Osservatorio Ambientale recupero ambientale della miniera di Santa Barbara

Protocollo 20260226 OASB_U-88

Oggetto: Recupero ambientale della Miniera di Santa Barbara nei comuni di Cavriglia (AR) e di Figline e Incisa Valdarno (FI) - costruzione dei bacini di Castelnuovo dei Sabbioni e Allori all'interno della miniera di S. Barbara". Parere n. 27 di Verifica di Ottemperanza delle Prescrizioni A 1.2 - C24 - C25 - C26 - C27 - C30 - C31 - C33 - C34 - C35 e alle Raccomandazioni R1, R2 e R3 - Lotto C - di cui al decreto di compatibilità ambientale DEC-2009-00938 del 29/7/2009.

Parere n. 27

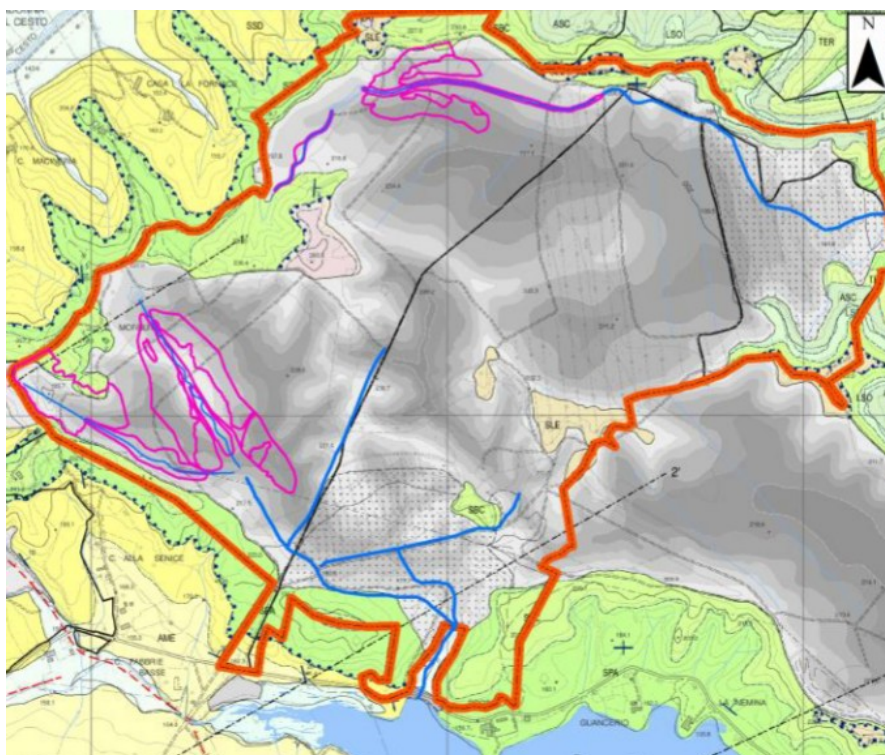
Con il rapporto CESI C3014179 sono stati rendicontati gli esiti delle indagini condotte sull'area del Macrolotto C. Il documento riporta una descrizione dell'area in esame con particolare riferimento alla sua storia geologica e all'utilizzo del sito come area di colmata mineraria. Tali elementi, più ampiamente sviluppati nel piano di indagine approvato (Rapporto CESI C2014376) hanno costituito riferimento ai fini della definizione della campagna delle indagini. L'area del Macrolotto C si caratterizza per la estesa presenza dei Depositi antropici (h), con spessori massimi che raggiungono i 50 metri. In subordine sono presenti depositi naturali in posto (appartenenti a tre diversi cicli sedimentari plio-pleistocenici - Sintemi), che affiorano nelle aree perimetrali del Macrolotto C (figura 1).

Dal complesso delle indagini condotte relativamente ai depositi antropici (h) è stato riscontrato un assetto stratigrafico caratterizzato dalla presenza di sedimenti prevalentemente limosi e argillosi con diffusa presenza di lignite e con livelli e intercalazioni di lenti sabbiose sovrapposti, senza un preciso ordine stratigrafico.

Figura 2: Planimetria sondaggi D04

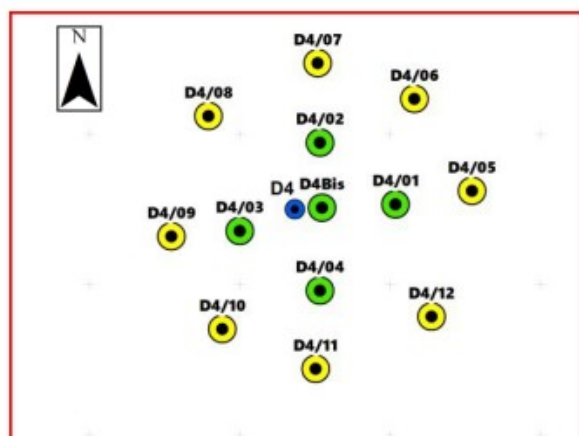
1. un sondaggio ubicato in corrispondenza del punto di indagine D04 (denominato D04-bis);
2. un primo perimetro di n° 4 sondaggi disposti a intervalli di 90° su di una circonferenza di raggio 5 metri centrata sul punto di sondaggio originale D04;
3. un secondo perimetro esterno al primo, di n° 8 sondaggi disposti a intervalli di 45° su di una circonferenza di raggio 10 metri centrata sul punto di sondaggio originale D04.

Sono stati quindi analizzati i campioni relativi ai sondaggi di cui ai punti 1 e 2 e per alcuni di essi sono stati riscontrati altri superamenti della sola CSC/A per lo stesso parametro. Sopra, in figura 2, è stata riportata la disposizione planimetrica dei sondaggi e, in tabella 6, i campioni risultati con PCB superiori alla CSC/A. In relazione al fatto che dall'analisi dei campioni di

Figura 3.1 – Estratto dal cronoprogramma delle attività che interessano le aree soggette a rimodellamento con attività che coinvolgono aree esterne, in arancione se con trasporto di terre verso aree esterne, in blu se con riporto di terre da aree esterne

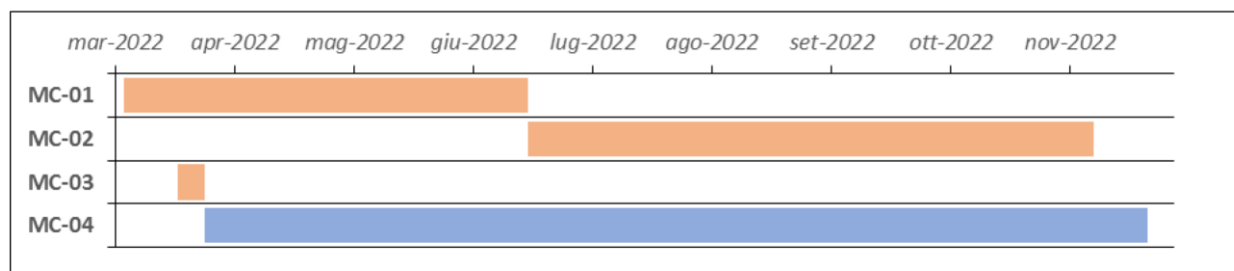
Nelle stime delle dispersioni è stato fatto riferimento al cronoprogramma ipotizzato per la realizzazione dei lavori dal quale si rileva in particolare per ciascuno dei siti(cantieri) interessati dai 4 ripristini morfologici la durata delle operazioni e l'articolazione temporale fra le attività (figura 2).

Figura 5: punti misurazione del rumore residuo (2020)

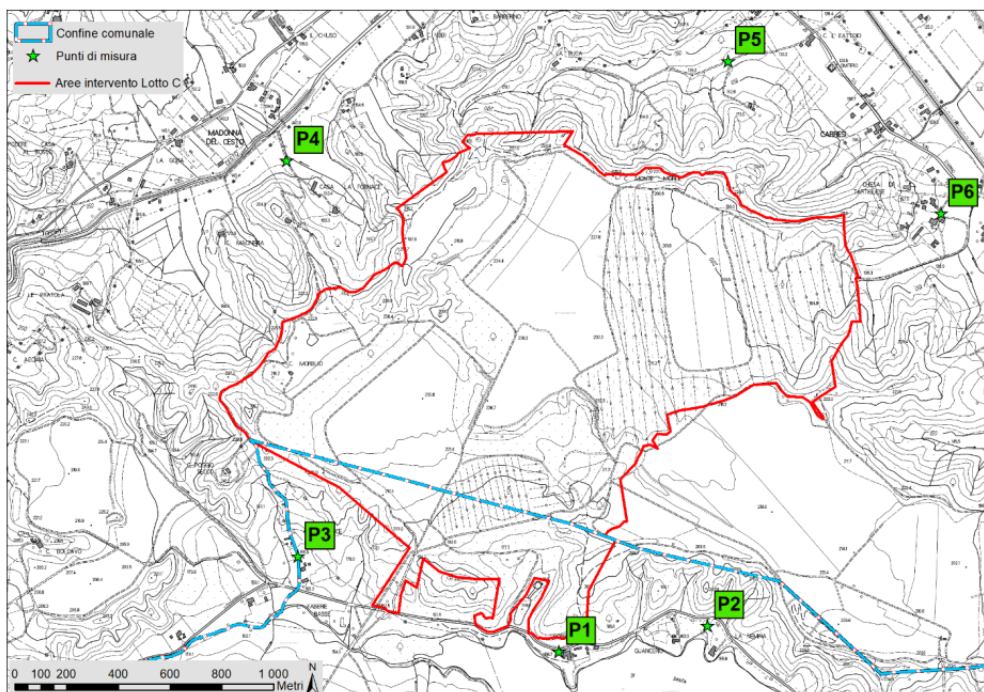
E' stata eseguita da CESI per conto di ENEL una campagna di misura del livello di rumore residuo in alcuni punti di misura rappresentativi dei ricettori potenzialmente impattati dagli interventi in progetto. (rapporto CESI C0020883). Sono state eseguite misure di rumore ambientale con strumentazione portatile presso n.6 postazioni collocate nell'intorno di fabbricati residenziali e non, posti all'esterno della ex-area mineraria del Lotto C in periodo diurno. In particolare, sono stati realizzati n.3 campionamenti in diverse fasi della giornata, della durata di 30' cad. Le misure sono state effettuate in accordo con le indicazioni del DMA 16/03/1998, con la contestuale acquisizione dei principali parametri meteorologici. Le misure effettuate sono state acquisite in condizioni meteo-climatiche favorevoli come previsto dal D.M. del 16/03/1998. La campagna di misura è stata condotta il 18/11/2020 e "i punti di misura, dove possibile, nell'immediato intorno dei fabbricati potenzialmente più impattati dalla rumorosità prodotta dalle lavorazioni presso il Lotto C, o in posizione rappresentativa". In particolare, sono stati individuati 6 punti di misura 3 dei quali nel comune di Cavriglia e 3 nel comune di Figline Incisa (figura 5).

"Sono stati acquisiti tutti i principali parametri acustici in termini globali e spettrali (LAeq14), livelli percentili, spettro in bande di 1/3 d'ottava di Leq, Lmin e dei livelli percentili), nonché l'andamento temporale del livello sonoro" utilizzando strumentazione di Classe 1, dotata di certificato di calibrazione rilasciato da centro ACCREDIA o equivalente. Viene precisato che in fase di

Figura 6: punti di monitoraggio (ACU) in corrispondenza dei recettori (R) considerati come punti di calcolo inseriti nel modello previsionale.

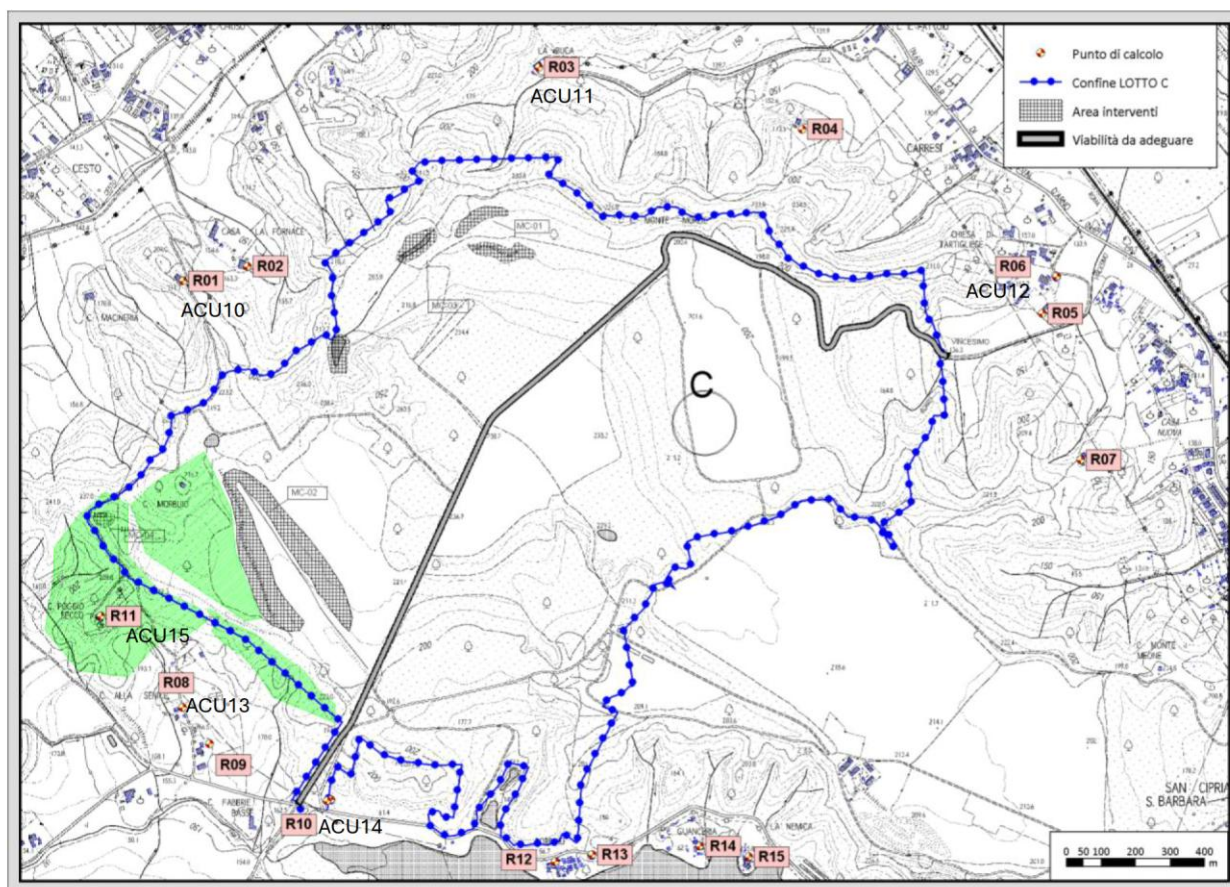
Per la fase (AO) è prevista l'esecuzione di una sola campagna di misura prima dell'inizio delle lavorazioni di cantiere, estesa all'intera giornata per valutare compiutamente la variabilità del rumore residuo nell'arco delle 24 ore, anche se, allo stato attuale, non si prevedono attività nel TR notturno;
